## W7100A Errata Sheet

Ver. 1.0.0 (FEB. 23, 2012)	First release (erratum 1, 2)
Ver. 1.1.0 (Sep. 10, 2012)	Added the erratum 3

**Erratum 3**

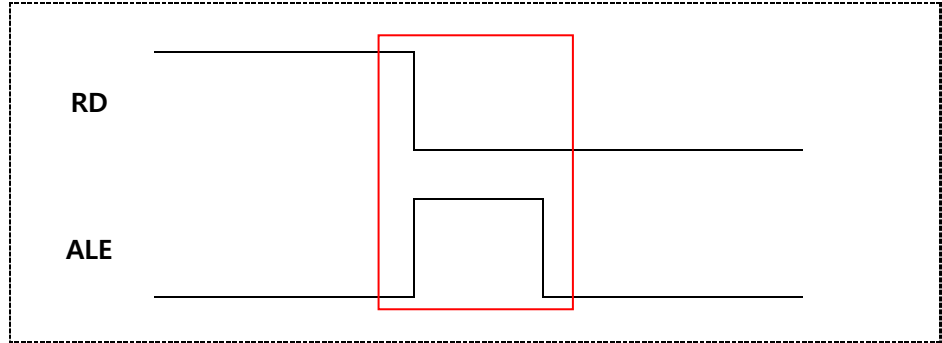
W7100A 칩에서 Standard 8051 인터페이스 방법을 이용하여 외부 메모리를 제어할 때 ALE(address latch enable) 핀을 이용한다. RD/WR enable 이전에 외부 latch 신호(ALE)가 발생해야 하나 RD/WR enable 신호 이후에 발생하여 버스 충돌이 일어나고 외부 메모리가 정상적으로 액세스 되지 않는 문제가 있다.

Standard 8051 인터페이스 방법을 이용하여 외부 메모리를 제어하는 경우
